不具合管理No. 43F-02-006

協力工場 不良品連絡書

リードフレーム(1)650タンシ変形について

品名: リードフレーム(1)650タンシ
図番: 9443709-6
めっきロットNo.: SR12.1.26.R-1~16
内容: 変形(モールド全数検査の際、発見)

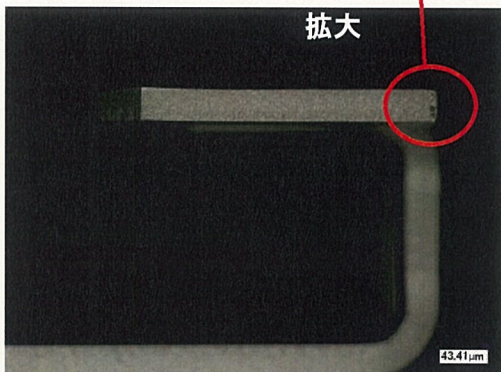
ライン内搬送時に、進行方向に対し、両側にガイドがあります。
ガイドの設定が狭い場合、製品内の凸部分がガイドに接触しますので、変形の発生することが考えられます。
ガイドは、各処理槽の前後に設定してありますので、接触箇所としては、約20箇所該当箇所があります。

返却不具合サンプルの確認結果:

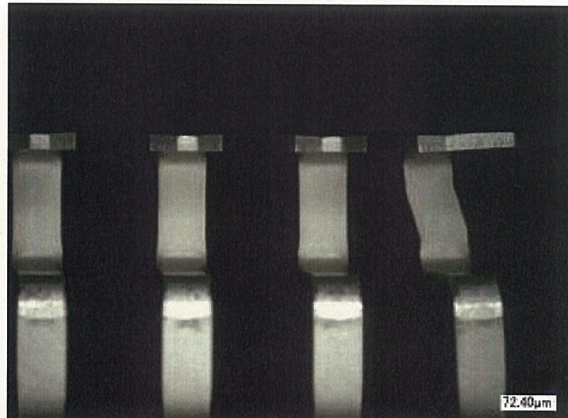
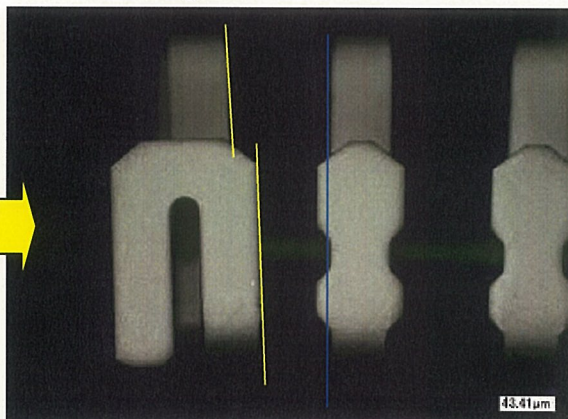
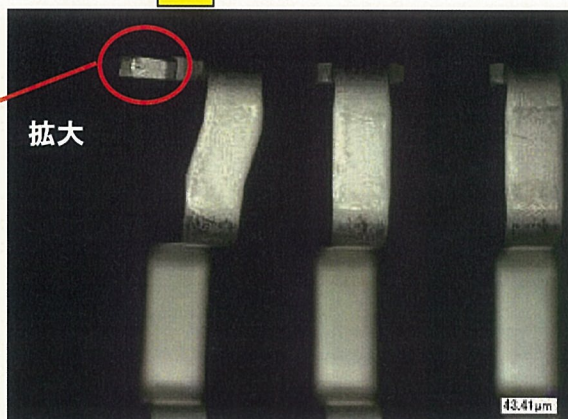
端子上側からに対し3方向から観察

角に擦れキズ有

先端部に損傷無

変形端子は、青線に対し曲がりがある

めっき進行方向側に
擦れキズがあり、擦れた箇所には
光沢がある、

キズの状況から、無光沢Snめっき表面に光沢があり、キズを伴っていることが
分かります。
Snめっき後のガイド設定に不備があったことで、ガイドに接触⇒変形となった事が
原因と判断できます。

図 搬送時上からの図

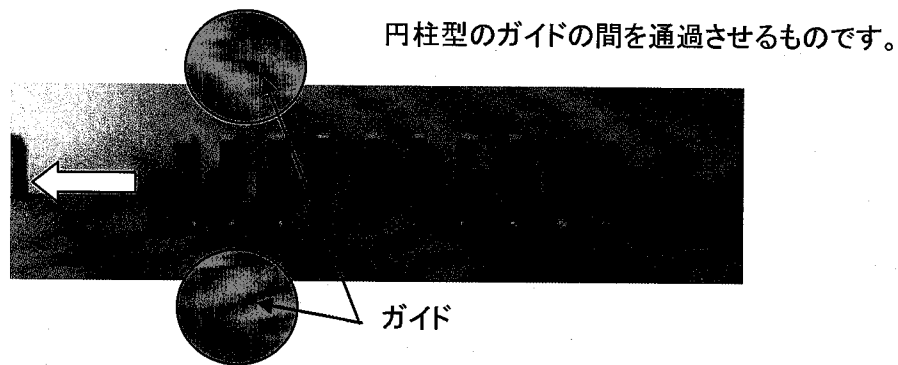
製品の高さがあるため、処理液の液面確保のために、ガイドは製品巾に対し僅かに余裕があるだけになります。
(ガイド巾を広くしてしまうと、液面が下がってしまうため)

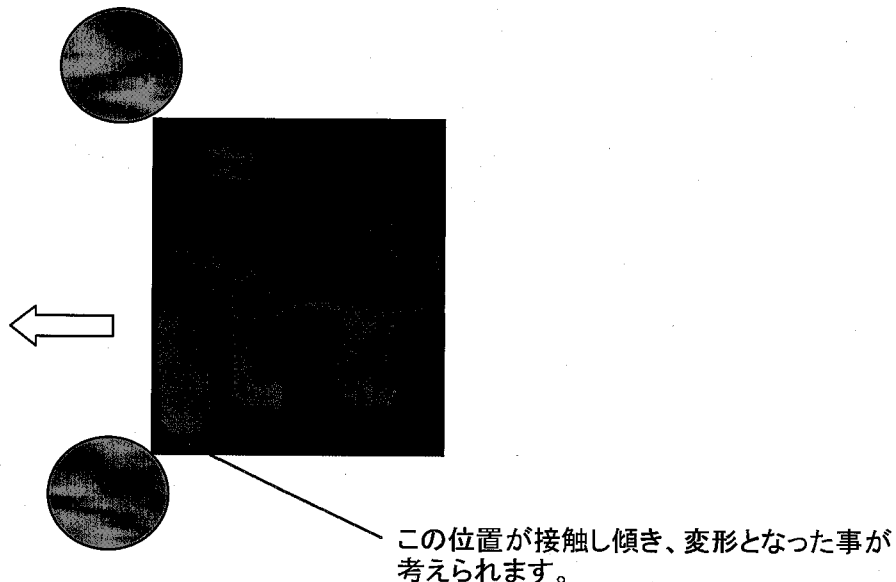
今回の変形については、キズに光沢があり、がSnめっき後であるためSnめっき以後の処理液の入り口、出口のガイドではない、搬送のみのガイド巾に狭い箇所があったことで、進行方向に対し、最初に通過する部分に接触、曲がりとなった事が考えられます。
